## NOTA TECNICA

**Aeroporto "Leonardo da Vinci" di Fiumicino - Progetto di completamento di Fiumicino Sud. Infrastrutture complementari asservite all'aeroporto, comparto funzionale n.2 - Realizzazione di un parcheggio interrato ricompreso nell'ambito Business District.**

**Valutazione preliminare ai sensi dell'art. 6 comma 9 del D.Lgs. 152/2006**

*Fig. 2 Sistema di aggotamento delle acque tramite well-points*

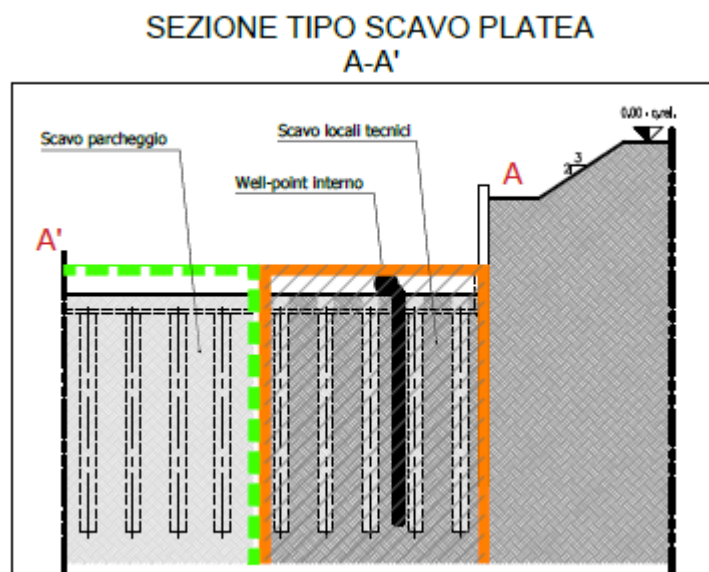
Con riferimento invece alla fase di cantiere, durante la quale è prevista un'attività di emungimento delle acque con sistema well points, nelle verifiche idrauliche effettuate non appare evidente la considerazione delle portate provenienti da tali attività di emungimento, anche con riferimento alla capacità ricettiva del sistema esistente di condotte ove le stesse saranno convogliate, così come non appaiono approfonditi il tema del trattamento delle medesime acque emunte relativo alla necessità di preservare lo stato qualitativo del corpo ricevente e quello dello studio dei cedimenti del suolo nell'intorno dell'area di scavo.

Resta fermo che nelle successive fasi di progettazione, in sede di verifica di ottemperanza alle sopracitate prescrizioni, dovranno essere condotte e presentate le verifiche relative a: i sistemi di cantierizzazione; la gestione delle terre e rocce da scavo; la necessità di ulteriori opere di mitigazione; la caratterizzazione geotecnica dei terreni oltre alla verifica della congruenza delle scelte progettuali rispetto alla falda.
